2018 年 12 月 18 日, 东艾科尖端薄膜(南通)有限公司组织召开年产 13400 万平方米 TFT-LCD 显示屏材料项目竣工环境保护验收会议。本次验收根据《东艾科尖端薄膜(南通)有限公司年产 13400 万平方米 TFT-LCD 显示屏材料项目环境影响报告表》(2015 年 11 月)及南通市环保局对本项目的批复(通开发环复(表)2016003 号), 并对照《建设项目竣工环境保护验收暂行办法》, 严格依照国家有关法律法规、建设项目竣工环境保护验收技术规范指南、本项目环境影响评价报告表和审批部门审批决定等要求, 组织专业技术专家和验收监测报告编制等机构对本项目进行了验收, 并出具了验收意见。

2018年12月18日，我公司组织专家对建设项目进行了验收，专家提出了部分意见如下：

关于东艾科尖端薄膜（南通）有限公司年产 13400 万平方米 TFT-LCD 显示屏材料项目环境竣工验收颗粒物总量超标分析报告

②对比环境影响预评价颗粒物增加的原因：

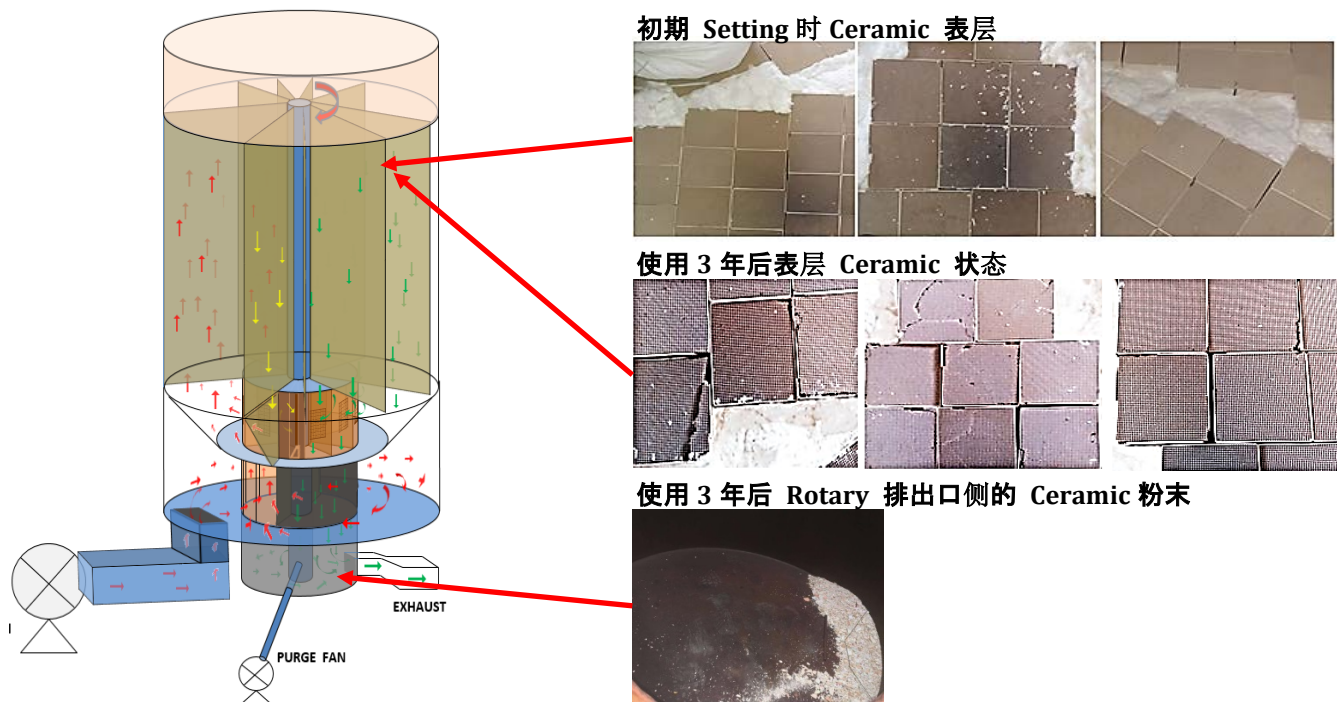
1. 验收监测 RTO 颗粒物总量超过环评批复的烟尘总量，企业应进行原因调查分析并采取控制措施，确保达标排放。
2. 根据环评中环保设施和实际状况的差异，补充变动分析。
3. 加强现场废气收集系统的密闭管理，减少无组织排放。
4. 加强环境设施的日常维护保养及环境应急管理。

对比环境预评价，因 RTO 数量增加及造液/HEAD 室排气连接导致一部分异物增加，因 RTO 炉内产生异物异物月增加 171%

③RTO 炉内异物发生事由：

- 1) TFN 安装的是同韩国 TAK 同样 TYPE 的 Rotary Type RTO, 韩国 TAK 也存在同样的问题；
- 2) Rotary Type 的 RTO 是炉内 Ceramic 下部的 Rotary 旋转，往 RTO 的炉内的 Ceramic 内注入 VOC 的 Type；

- 3) 因为风从 Ceramic 的上/下交替着吹, 导致 Ceramic 稍微摇晃发生游隙→ 因游隙导致 Ceramic 间的碰撞从而发生破损;
- 4) 经过一段时间 Ceramic 发生破损时 RTO 处理效率会下降,所有 TAK 是间隔 3 年进行 RTO Ceramic 更换作业中;
- 5) 因 TFN 也是同一的 Type, 计划通过 3 个月为周期进行 RTO 炉内点检 ,6 个月周期测定 RTO 排出 GAS 进行设备点检,3 年为周期进行 RTO 炉内 Ceramic 更换计划;
- 6) TAK 炉内 Ceramic 更换内容
